Dossier d'enquête publique unique

PLU de la Commune de Colombiers : Modification n°7 - adaptations de dispositions du PLU sur le secteur «Viargues Cantegals»

Lotissement d'activités «Écopôle de Viargues» : Demande de permis d'aménager intégrant étude d'impact

P3 - Réponses du Maître d'Ouvrage aux avis émis sur la modification N°7 du PLU

PROPOSITION D'AMENAGEMENT

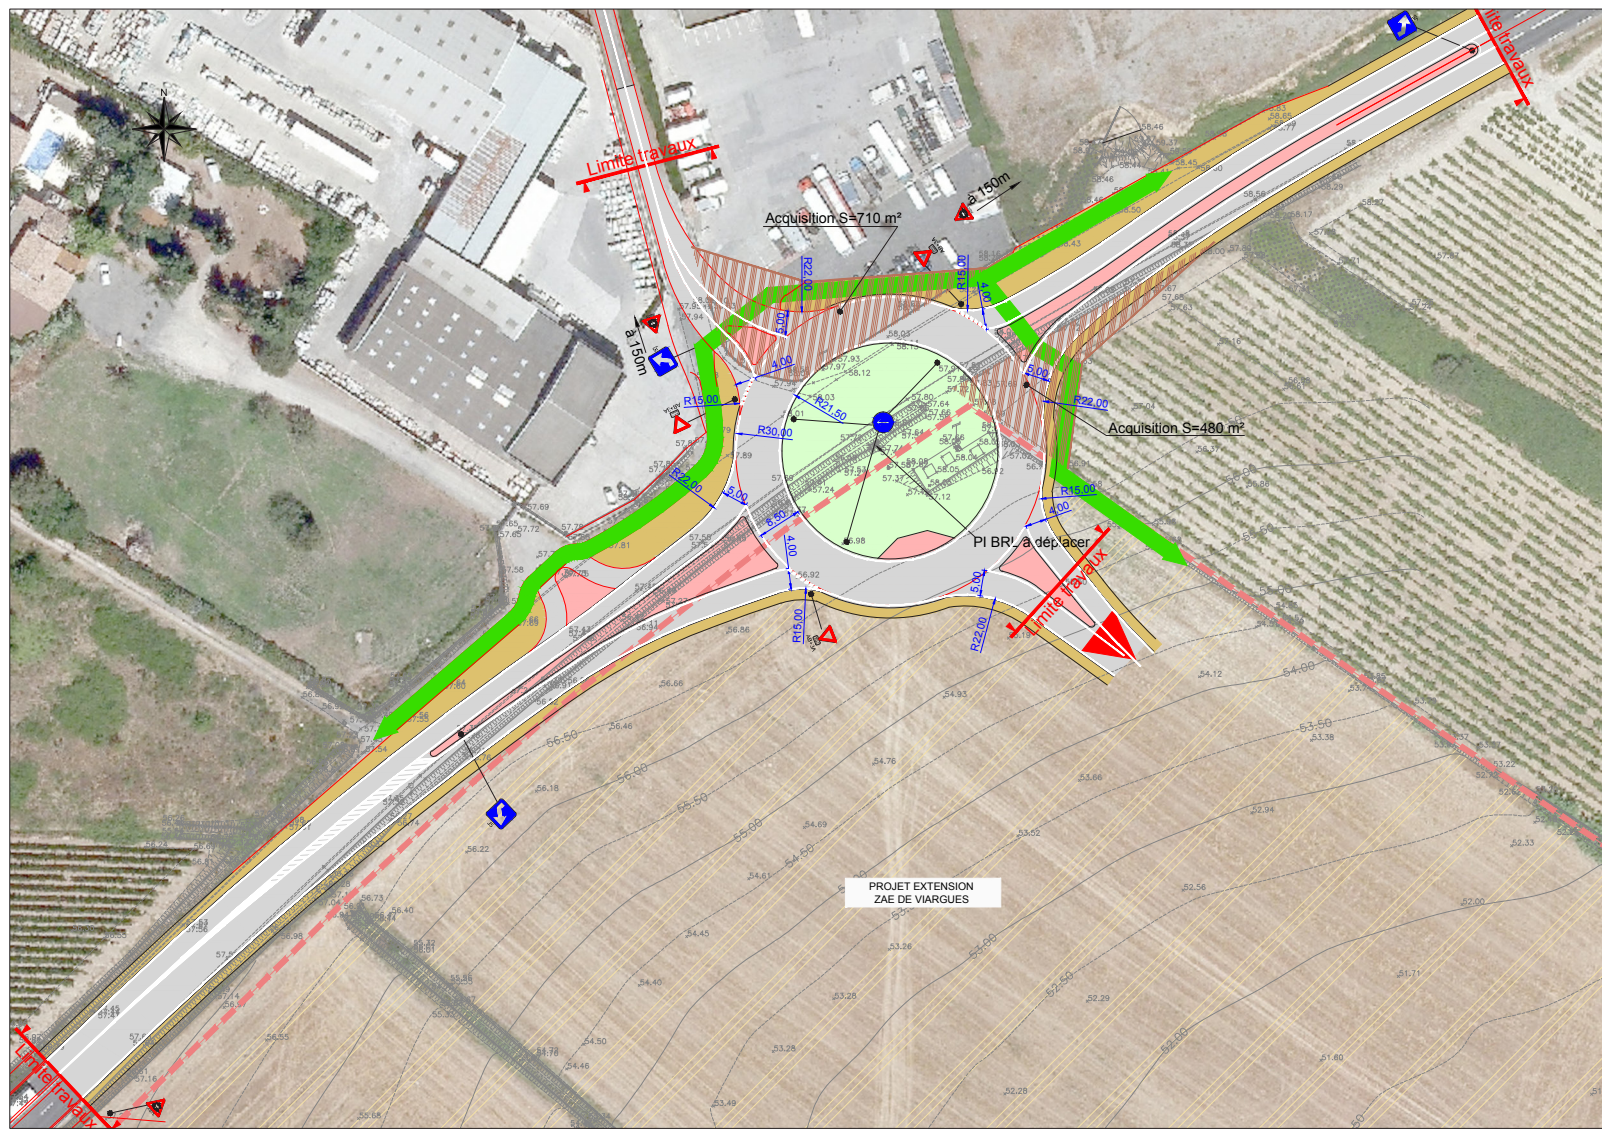
- Le Département est en accord avec le principe de création d'un carrefour giratoire sur la D609 qui permettra la desserte de la zone en améliorant également l'accès à la partie Nord de la voie. Cet aménagement devra être validé par les services de l'agence départementale de Béziers qui est associée aux études techniques,

Par courrier du 12 juin dernier, vous m'avez transmis, pour avis, le projet d'aménagement du carrefour giratoire sur la RD 609 qui desservira l'extension de la ZAE de Viargues à Colombiers.

En réponse, j'ai l'honneur de vous préciser que ce dossier n'amène, sur le plan technique, aucune remarque de ma part.

1.1. Modifications apportées par rapport au dossier initial

- Le rayon du giratoire (RG) a été porté à 30 m
- La largeur de l'anneau a été calibrée à 8,50m, dimension restant compatible avec les prescriptions pour les giratoires sur routes à 2x2voies (7,00m), à savoir "largeur anneau > largeur voie d'entrée + 20%".
- La position du giratoire a été recentrée sur la RD609 pour permettre l'alignement radial des branches
- La couche de roulement projetée a été remplacée par du BBSG ép. 8cm
